SEZNAM PŘIPOMÍNEK MČ PRAHA 21 K METROPOLITNÍMU PLÁNU HL.M.PRAHY 27.6.2022

Název: **“Souhrn ploch pro veřejná prostranství”**

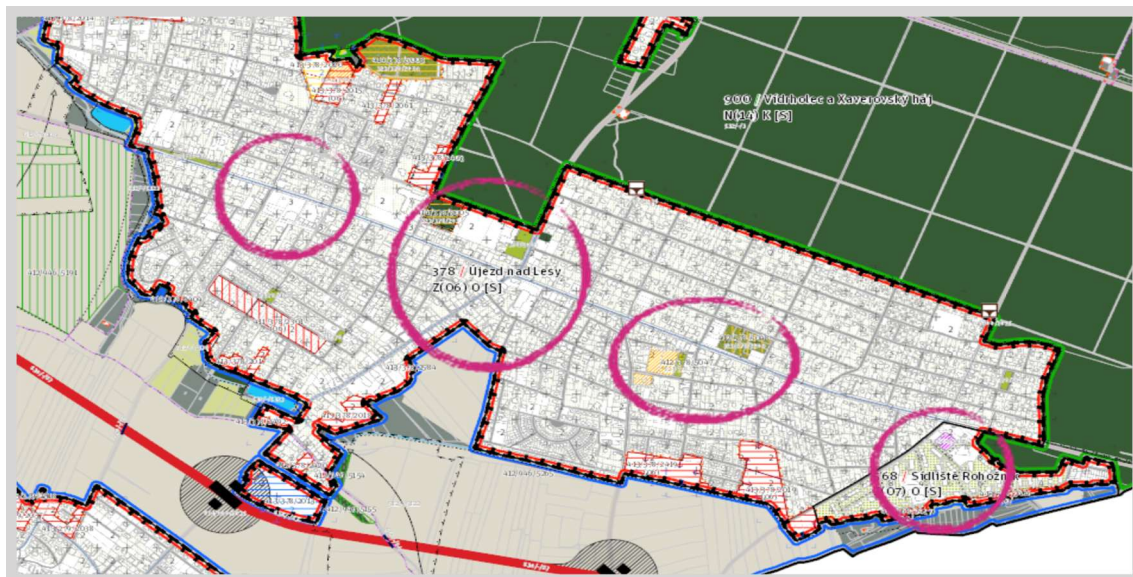
Úkon: doplnění značky vymezení náměstí bodem s kružnicí možného dosahu, nebo vyznačenou plochou

Text: MČ Praha 21 požaduje doplnění značení pro vymezení náměstí bodem u těchto lokalit:

Zásadní připomínka nebude vyhověno.

Návrh Metropolitního nebude upraven. Požadavek byl prověřen a nebude mu vyhověno. V návrhu Metropolitního plánu je již v požadovaných územích vymezena dostatečná síť uličních prostranství a jsou vymezeny plochy parků. V souladu s metodikou Metropolitního plánu plochy určené pro zpracování urbanistických studií nejsou vymezovány.

Název: **“Změna hierarchie uličních prostranství”**

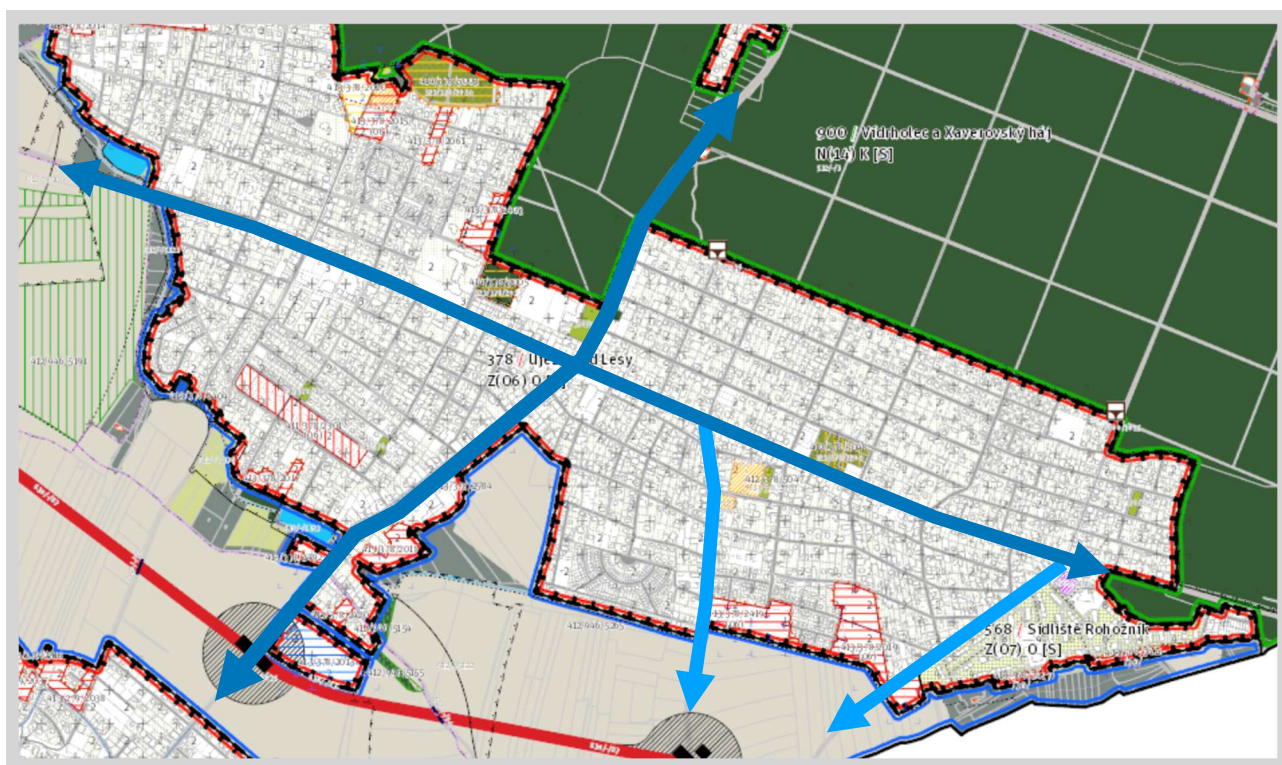
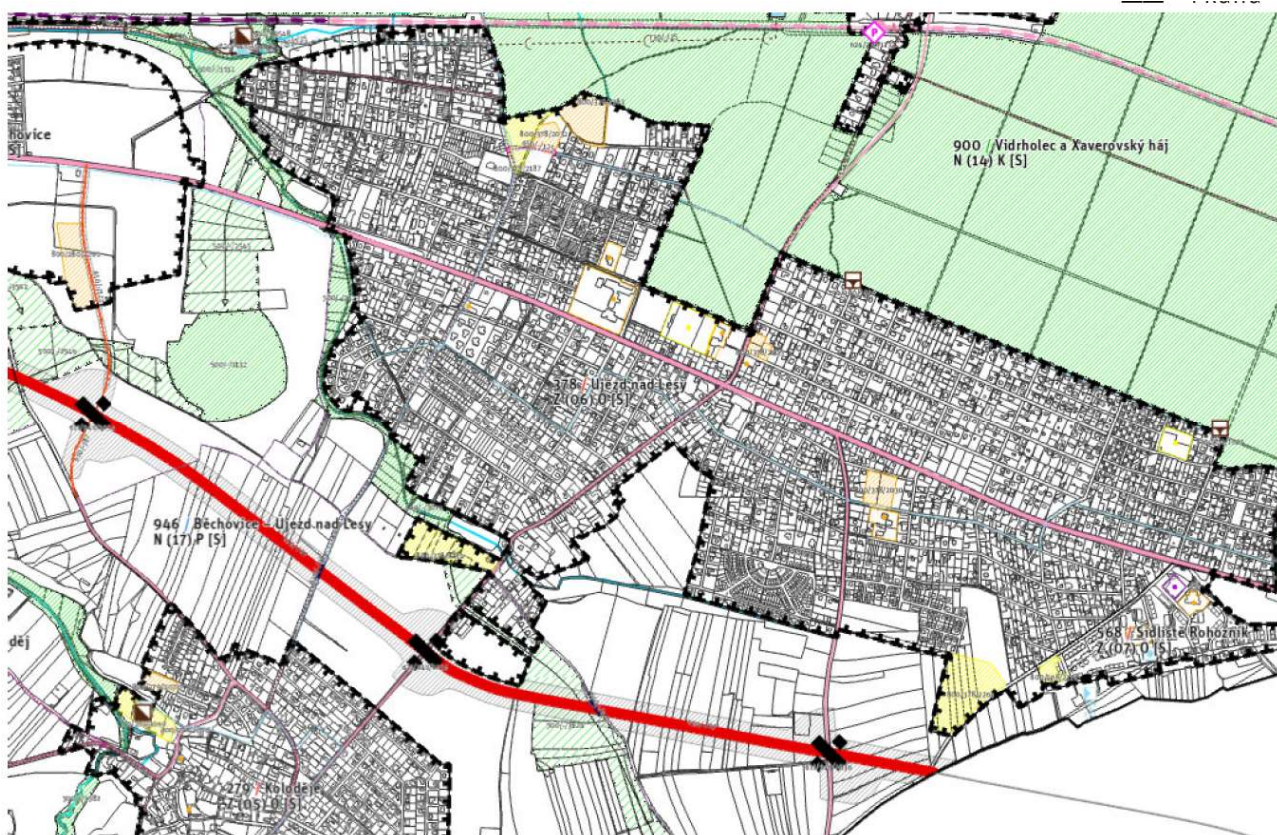
Úkon: Vymezení hlavních ulic z “lokalitní” úrovně na úroveň “čtvrťovou”,

ulice Starokolínská, Novosibírská a ulice Staroújezdská, Staroklánovická a

změna ulic z “místní” úrovně na úroveň “lokalitní” - ulice Zaříčanská a Rohožnická.

Text: MČ Praha 21 požaduje provedení urbanistické studie. Ulice Starokolínská, Staroklánovická, Staroújezdská a Novosibírská představují hlavní historické rozvojové osy obce a zároveň spojnice s okolními obcemi s živým obchodním parterem. Proto by měly být v Metropolitním planu vyznačeny jako „ulice čtvrtové úrovně“ a ne pouze „ulice lokalitní úrovně“. Spolu s požadavkem na zpracování urbanistické studie tak bude zajištěna jejich postupná revitalizace s ohledem na zvýšení jejich kvality coby veřejných prostranství, a nejen komunikačních průtahů, kterými jsou nyní.

Zásadní připomínce bude vyhověno částečně. Vymezení ulic Zařičanská a Rohožnická bude upraveno. Jedná se o páteřní ulice v lokalitě, kterým odpovídá lokální úroveň. Požadavku na změnu vymezení ulic Starokolinské, Staroklánovické, Staroujezdské a Novosibírské vyhověno nebude, nejedná se o ulice čtvrtkové úrovně s celoměstským významem. V souladu s metodikou Metropolitního plánu plochy určené pro zpracování urbanistických studií nejsou vymezovány.

Název: **“Souhrn ploch pro městský park”**

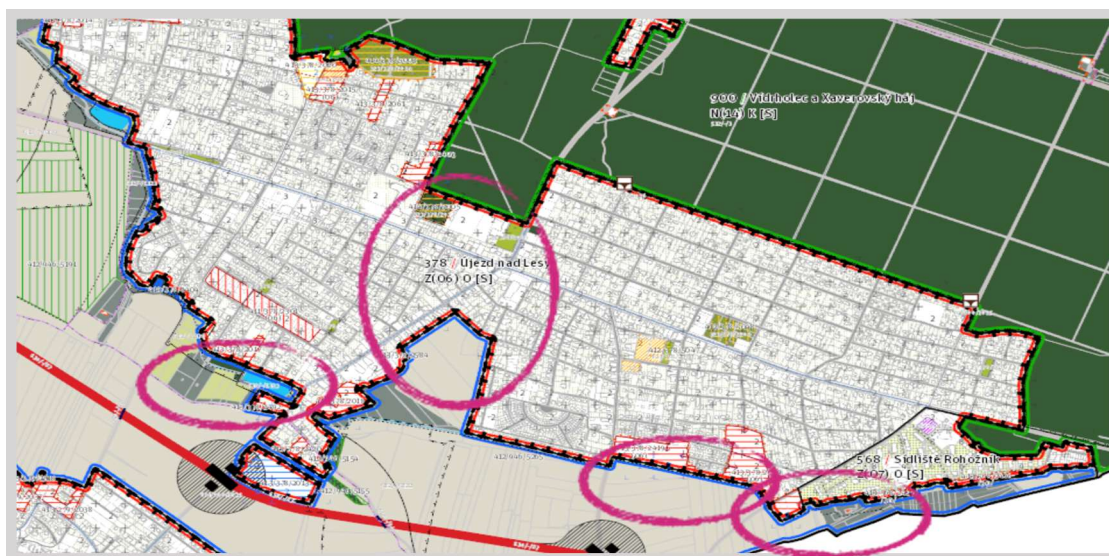
Úkon: doplnění značky vymezení městského parku bodem s kružnicí možného dosahu, nebo vyznačenou plochou

Text: MČ Praha 21 požaduje doplnění značení pro vymezení městského parku bodem nebo plochou u těchto lokalit:

Zásadní připomínce bude vyhověno částečně a jinak.

V západní části území dojde k vymezení zastavitelné rozvojové plochy s rekreačním využitím dle zákresu G_tema 6_rozvoje_MC, viz vyhodnocení připomínky ID= 2906405.

Ve střední části bude aktualizováno vymezení ÚSES, tj. vymezeno bez plochy veřejného prostranství - místního parku Zahrada školy, viz vyhodnocení připomínky ID=2906762.

Ve východní části bude vymezena nová zastavitelná plocha určená pro rekreační využití, viz zákres G_tema 6_rozvoje_MC, viz vyhodnocení připomínky ID=2906414.

Název: **“Souhrn ploch pro komerční, občanskou a rekreační vybavenost”**

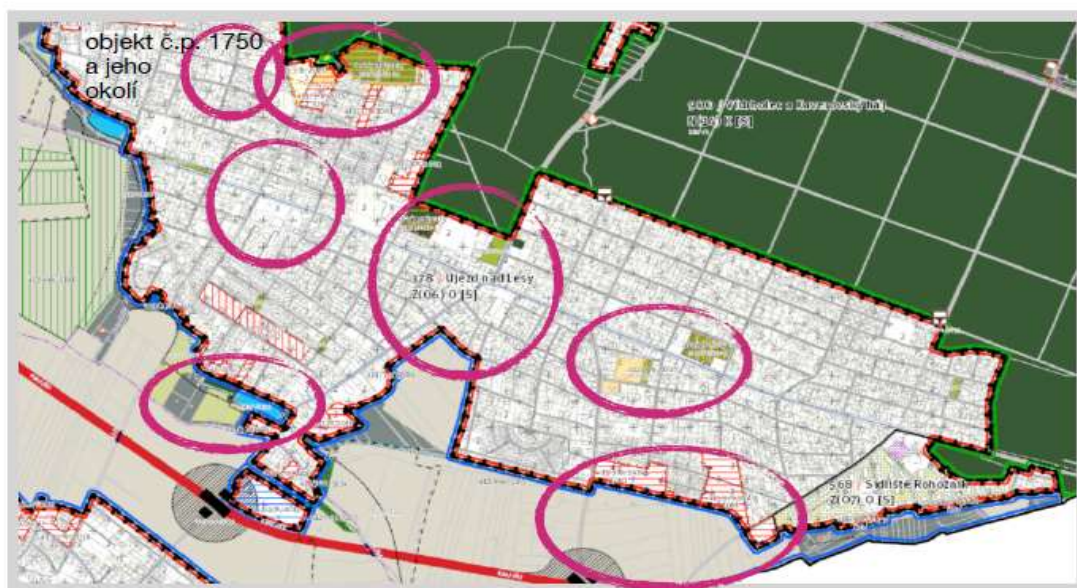
Úkon: doplnění značky vymezení komerční, občanské a rekreační vybavenosti bodem s kružnicí možného dosahu, nebo vyznačení plochou

Text: MČ Praha 21 požaduje doplnění značení pro vymezení komerční, občanské a rekreační vybavenosti bodem nebo plochou u těchto lokalit:

Zásadní připomínka bude vyhověno částečně. Návrh Metropolitního plánu bude upraven. Na základě revize budou do upraveného návrhu Metropolitního plánu doplněna bodová, event. plošná vyznačení stávající vybavenosti, vše dle zákresu G_tema 4_vybavenost_MC. Plošná vymezení jsou rezervována pro areály a větší solitérní objekty, které se podílejí na utváření struktury zástavby a je možné je ohraničit. Plochy nejsou vymezovány pro jednotlivé budovy, obklopené jinou zástavbou, které tvoří jen malou část stavebního bloku, a pro vybavenost, která se nachází pouze v malé části budovy. Požadavku na vymezení komerční vybavenosti nemůže být vyhověno, komerční vybavenost bude revidována samostatně pouze v lokalitách modernistické struktury, kde bude vymezena pouze stávající vybavenost, která vytváří samostatné areály v parku ve volné zástavbě. Oblast v jižní části ulice Staroújezdské je vypořádána v rámci ID=2906405. V souladu s metodikou Metropolitního plánu plochy určené pro zpracování urbanistických studií nejsou vymezovány.

Název: **“P+R - Nádraží Klánovice”**

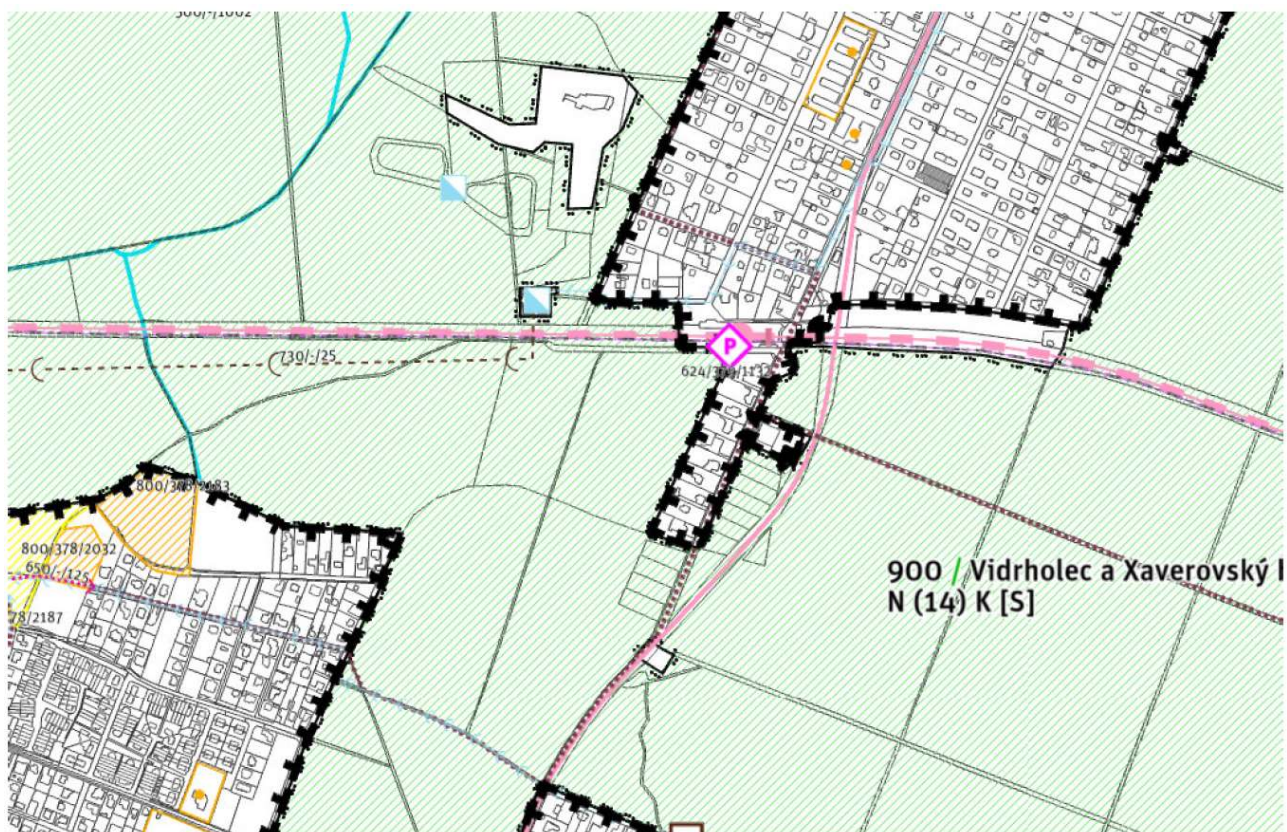
Úkon: Rozšíření zastavitelné plochy podél kolejí pro možnost v budoucnu realizovat veřejné prostranství a vybavenost pro parkování kol, motorek a aut dle urbanistické studie okolí a posun značky, zdvojení značek na Újezd nad Lesy a Klánovice

Text: MČ Praha 21 požaduje rozšíření zastavitelné plochy pro účely občanské vybavenosti, parkování či rekreačního využití. Rozdělení značky P+R na obě strany kolejí. Definice plochy a zastavitelnosti a tomuto účelu využití i na klánovické straně. (viz. schéma)

Zásadní připomínce nebude vyhověno.

Rozšíření zastavitelného území je v rozporu s požadavky na ochranu přírody, lesa a požadavky ÚSES plynoucí z nadřazené územně plánovací dokumentace, ZÚR hl. m. Prahy. Dopravní infrastrukturu je ale možné realizovat i mimo zastavitelné území.

Název: **"Lesní plocha v zastavěném území"**

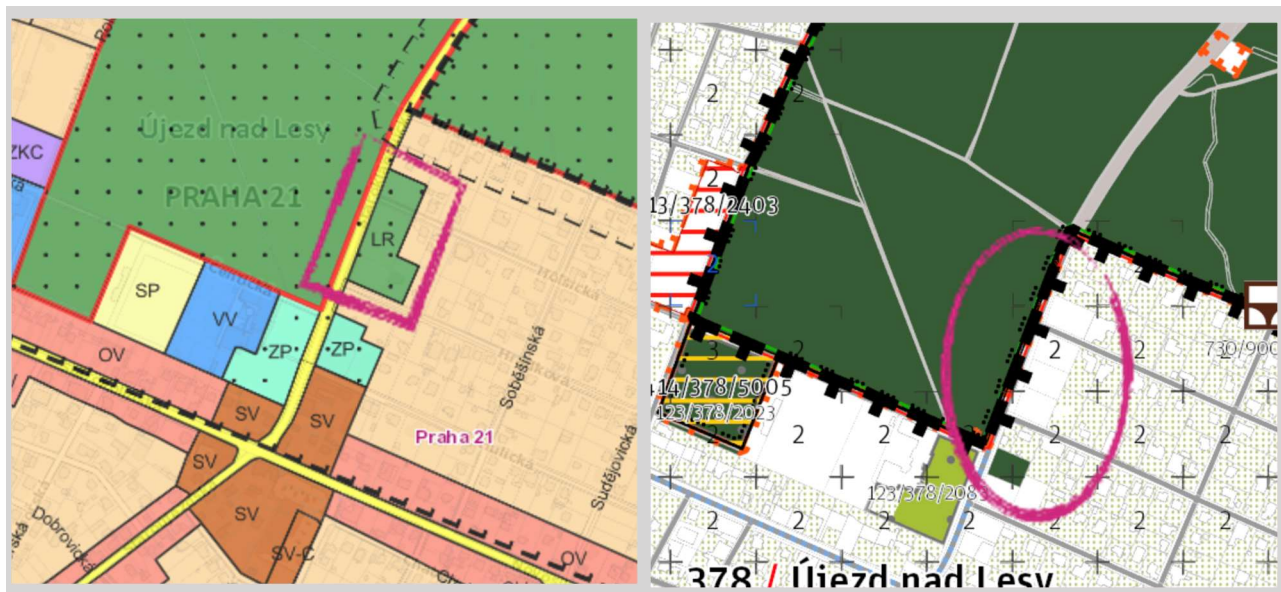
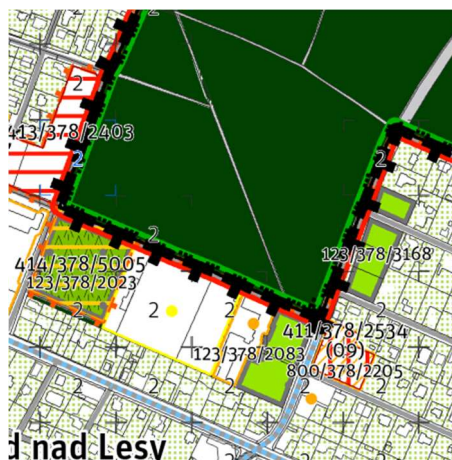
Úkon: Rozšíření nezastavitelné plochy a vymezení prostoru zpět na les (LR dle stávajícího územního plánu) mezi ulicemi Hrádková, Holšická a Staroklánovická

Text: MČ Praha 21 požaduje vrácení vymezení plochy jako les na nezastavěných pozemcích.

Zásadní připomínce bude vyhověno částečně.

Dojde k vymezení plochy nestavebního bloku - městské parkové plochy dle zákresu G_tema 10_parky_MC. Ve východní části řešeného území již je vymezena soukromá zahrada.

Název: **“Kynologie u obchvatu”**

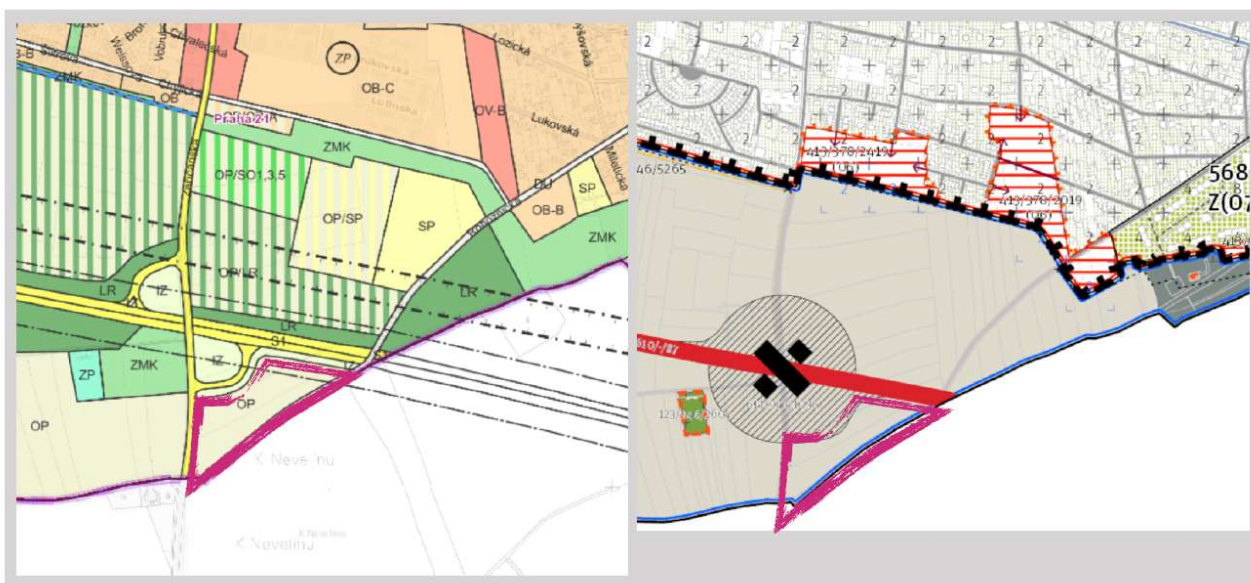
Úkon: Vymezení hranic a funkčního využití území a hranice zastavitelnosti na zastavitelnou transformační plochu s rekreačním využitím a pro účely dle funkčního využití SO5 stávajícího ÚP.

Text: MČ Praha 21 požaduje plošné vymezení a změnu funkčního využití území dle stávajícího ÚP na plochu umožňující záměry pro účely vytvoření kynologického cvičiště apod. Jedná se o přesun z jiného území v rámci MČ, kde je území určeno ke sportu a rekreaci.

Zásadní připomínce nebude vyhověno.

Jedná se o plochu orné půdy na okraji hl. m. Prahy v soukromém vlastnictví. Metropolitní plán umožňuje provést změny ve využití nezastavitelného území, znamenající zvýšení stupně ekologické stability v souladu s čl. 108.

Název: **“Ponechání plochy pro veřejnou vybavenost”**

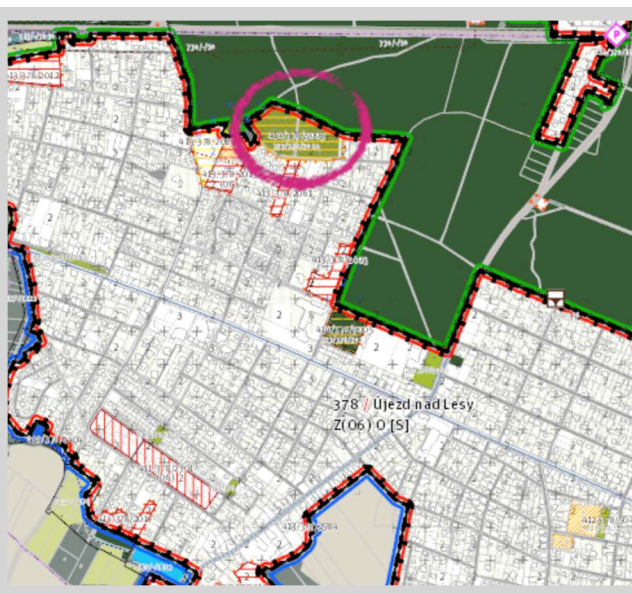
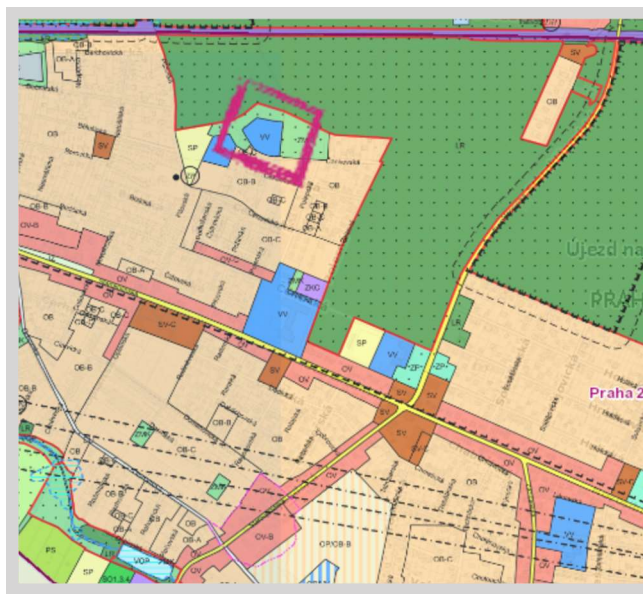
Úkon: ponechání funkční plochy VV dle stávajícího ÚP

Text: MČ Praha 21 požaduje ponechání možnosti realizovat veřejnou vybavenost dle vymezení plochy ve stávajícím ÚP. Území při ulici Čankovská směrem k Pilovské.

Zásadní připomínka bude vyhověno.

Návrh Metropolitního plánu bude upraven, požadavku městské části bude vyhověno. Vymezení rozvojové plochy s rekreačním využitím 414/378/5003 a rozvojové plochy s obytným využitím 413/378/2015 bude upraveno, vše dle zákresu G_tema 6_rozvoje_MC. Bude vymezena nová občanská vybavenost dle zákresu G_tema 4_vybavenost_MC.

Název: **"Plocha pro veřejné prostranství"**

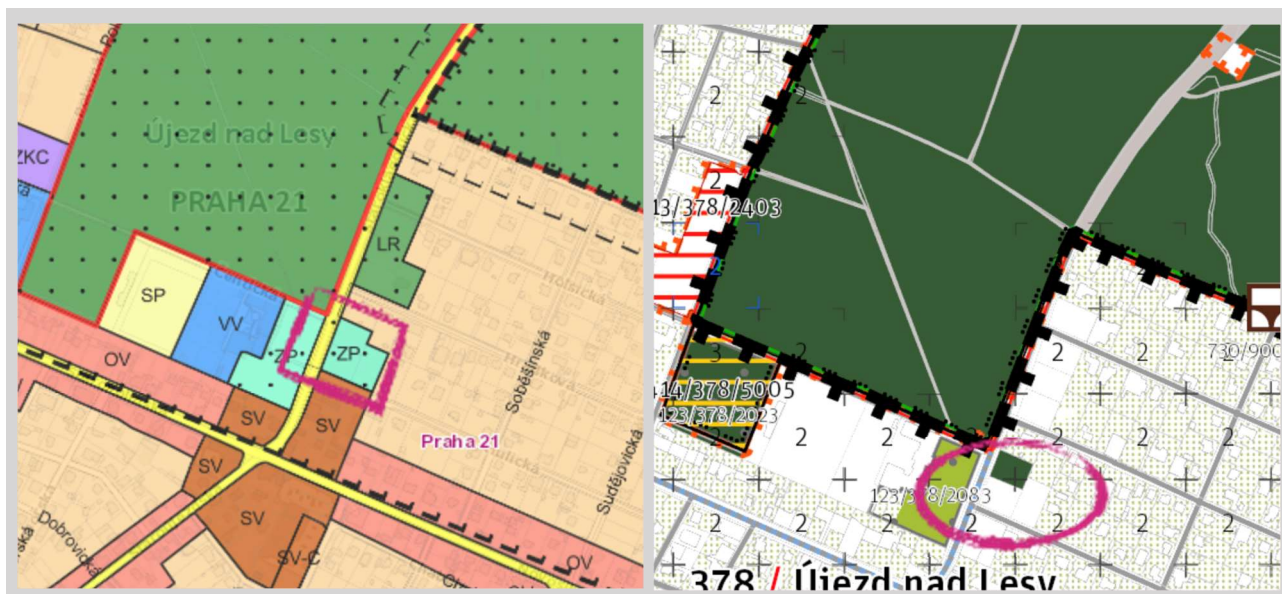
Úkon: Změna funkčního využití území na zastavitelnou transformační plochu s rekreačním využitím a možností vytvoření veřejného prostranství s občanskou vybaveností a parkovou úpravou.

Text: MČ Praha 21 požaduje změnit funkční využití na možnost umístit náměstí s občanskou vybaveností a veřejné prostranství s městskou zelení.

Zásadní připomínka bude vyhověno. Návrh Metropolitního plánu bude na základě požadavku městské části upraven, dojde k vymezení plochy občanské vybavenosti (návrh) dle zákresu G_tema 4_vybavenost_MC.

Název: **“Odstranění vyznačení plochy ÚSES”**

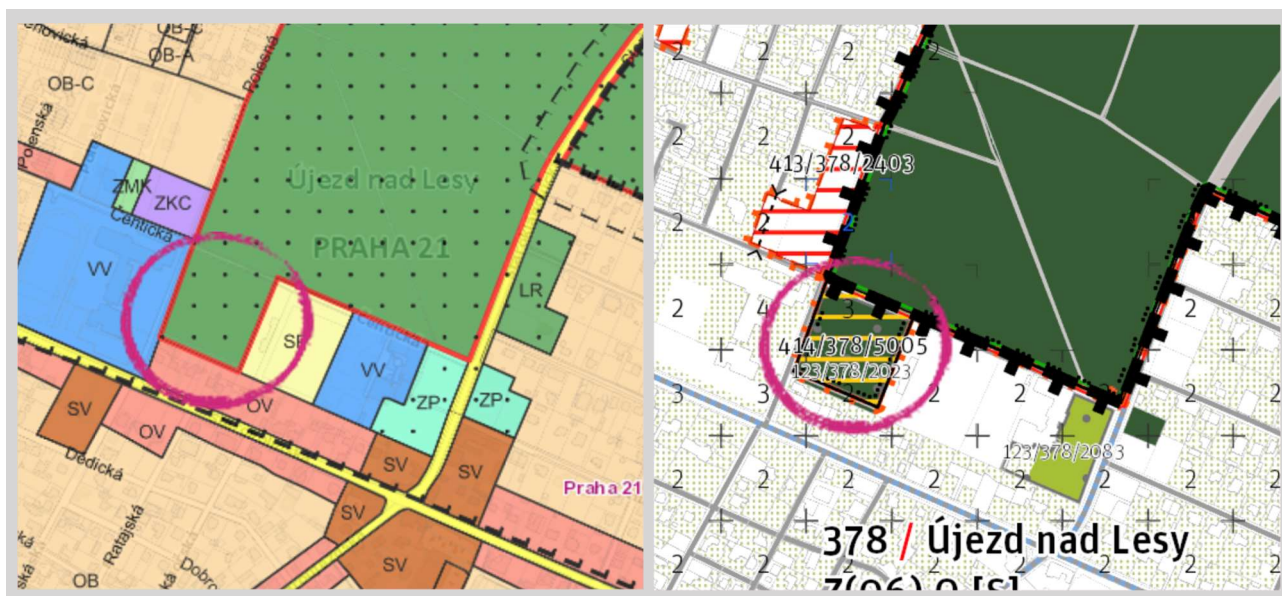
Úkon: Odstranění vyznačení ÚSES z plochy území ohraničeného ulicemi Polesná, Čentická z důvodu záměru vytvoření veřejného prostranství s parkovou úpravou.

Text: MČ Praha 21 požaduje odstranit vyznačení v rámci plochy 414/378/5005 (území ohraničeného ulicemi Polesná, Čentická) jako ÚSES z důvodu možnosti realizovat městský park či veřejné prostranství s parkovou úpravou (zastavitelná rozvojová plocha s rekreačním využitím). Záměrem MČ je revitalizace plochy na pobytový park, při jehož západním okraji vzniknou šikmá parkovací stání. V parku dojde k revitalizaci cest, umístění mobiliáře, vzniku veřejného prostranství, které přirozeně propojí budovy základních škol a sportovišť.

Zásadní připomínka bude vyhověno.

V upraveném návrhu Metropolitního plánu pro veřejné projednání bude nadregionální biocentrum Vidřelec vymezeno s využitím přijatého Plánu nadmístního ÚSES (OCP MHMP, 2020) i Plánu místního ÚSES, tzn. bez plochy veřejného prostranství – místního parku Zahrada školy (123/378/2023).
